15.12.2010

Nieuw: Trailer EBS E2 – nu beschikbaar!

Afbeelding: Groene stip wijst op E2 versie

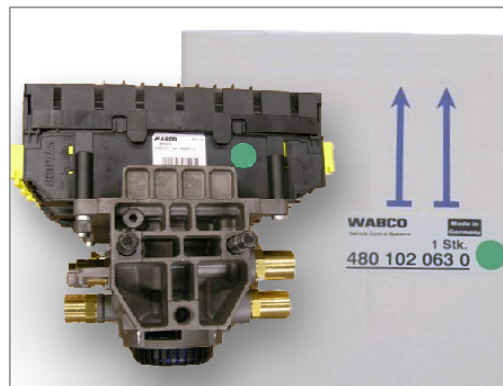
De nieuwe TEBS E2 modulator ziet er hetzelfde uit als het vorige model. De nieuwe TEBS E2 kan echter eenvoudig worden geïdentificeerd:

- Kenmerk: een groene sticker op de verpakking en de modulator tijdens een overgangsperiode.
- Softwareversie: zodra de modulator is aangesloten op de diagnose, kan u de E2 versie identificeren aan de hand van de softwareversie TE002448.
- Serienummer: aan het serienummer op het typeplaatje op de TEBS E2 modulator is te zien of het een TEBS E2 modulator is.
